PLANNUMMER	Projekt - Verfasser - LPH - Bauteil - Planer- Planart - Ebene - Nummer - Index - Status	
	<b>KIT - GSP - 5 - BTB - ARC - SC - AA - 02 - BV</b>	
PLANFORMAT	MASZSTAB	DATUM
1189/841	1:50	06.05.2025

BAUVORHABEN	Studentenwohnanlage KIT Campus Ost Rintheimer Querallee 2, 76131 Karlsruhe Fl.Nr. 22808/38
-------------	--

PLANNHALT	<b>BTB Neubau Ansichten Nord und Süd Teil 2</b>
-----------	---

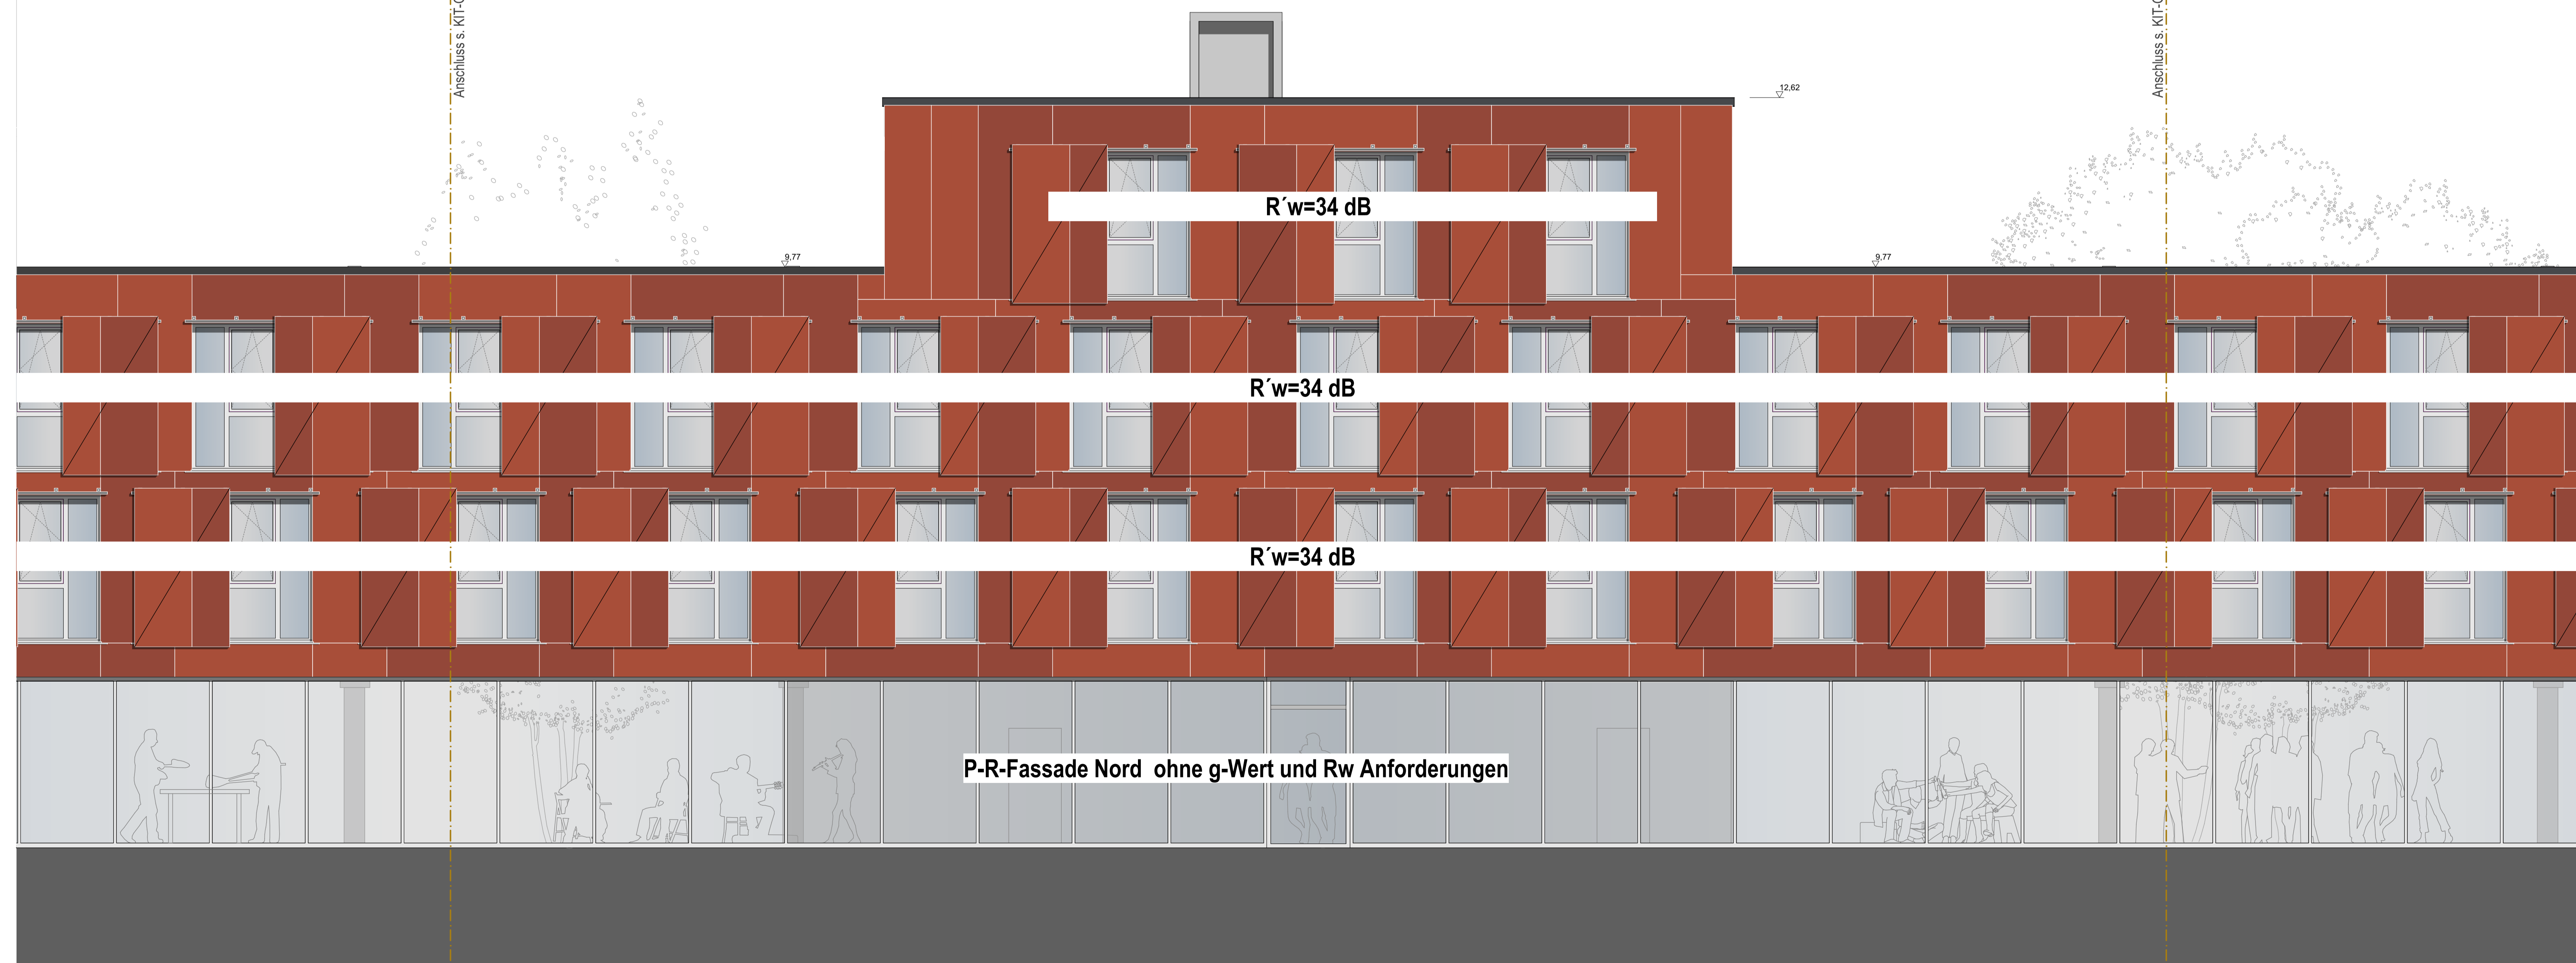
B	06/05/2025	MU	Bauphysik - Anforderungen an Fenster ergänzt
---	------------	----	--

**Anforderungen an die Fenster:**

- Geamtenergiedurchlass der Verglasung :  $g = 0,45 - 0,55$
- Bewertetes Schalldämmmaß  $R'w$  des am Bau funktionsfähig eingebauten Fensters :  $R'w = 30dB$
- Davon abweichende höhere Anforderungen sh. Eintrag in Fassade
